- RAPPORT DE VISITE -

Vérification périodique de fonctionnement et d'entretien d'une installation d'assainissement non collectif dont la charge brute de pollution organique est inférieure ou égale à 1,2kg/j de DBO₅ ou supérieure à 1,2kg/j de DBO₅

VENT 096 2019 730B

Propriétaire (s) **Monsieur Denis BRUNET**
Adresse(s) **705 rue de Castillon**
65130 BONNEMAZON

Fosse toutes eaux et ventilation primaire associée

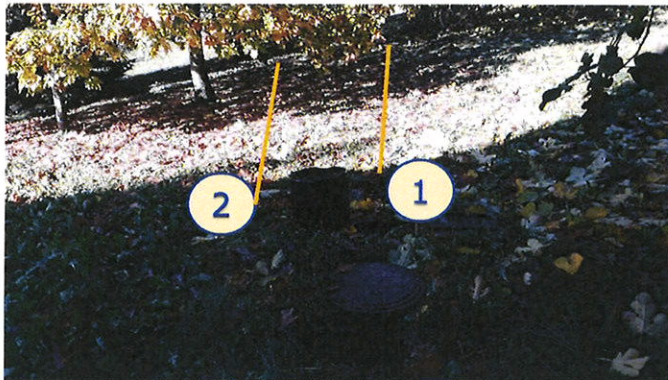
Remarque(s) : Le tampon du 2^{ème} regard n'est pas adapté (non étanche à l'air et à l'eau).
Le pré-filtre doit être nettoyé au moins une fois par an à l'eau claire.

Pré-filtre saturé de la fosse toutes eaux

Mauvaise répartition des eaux usées pré-traitées dans le regard de répartition	Reprendre le regard de répartition de façon à assurer une égale répartition des eaux usées pré-traitées dans les deux drains.	
	Entretien du pré-filtre non réalisé	Nettoyer au moins une fois par an à l'eau claire le pré-filtre de la fosse toutes eaux.
